# PORSGRUNN KOMMUNE

## Oppsummering av hovedinnhold av mottatte merknader til høring og offentlig ettersyn med rådmannens kommentarer

### Reguleringsplan for Strømtangen Brevik, planID 839

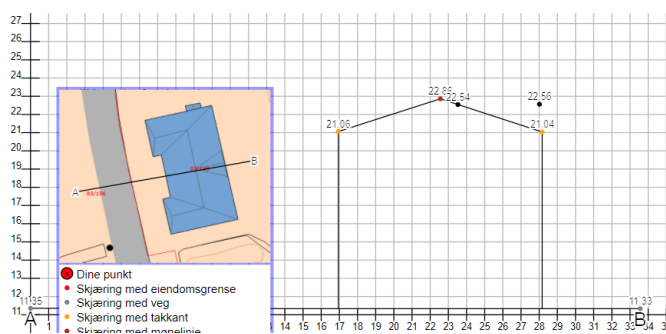
- Bestemmelser: Kulturarv mener at det viktig å få harmoni mellom ny og gammel bebyggelse, og å sikre at de nye bygningene bygges med god kvalitet.

Kulturarv mener at bestemmelsene bør være enda tydeligere når det gjelder utforming. De foreslår å legge inn bestemmelser som sier noe om at ny bebyggelse i tilstrekkelig grad må ta opp i seg elementer fra den gamle stasjonsbygningen.

Siden stasjonsbygningen har høy grad av pusset stukkatur, vil pusset og malt mur passe godt som materiale for hovedfasader. Den nye arkitekturen bør også spille på stasjonsbygningens rytme når det gjelder vindus- og døråpninger.

Rådmannen er enig i at det er viktig å få harmonien mellom ny og gammel bebyggelse. Det foreslås derfor å legge inn bestemmelser for område BKT sone 2 og KT2 sone 2 som sier at materialbruk på hovedfasader skal ha referanse til materialer fra den gamle stasjonsbygningen. I tillegg skal fasader mot det fredede området og mot torget utformes med vinduer og evt. dører som spiller sammen med stasjonsbygningens rytme.
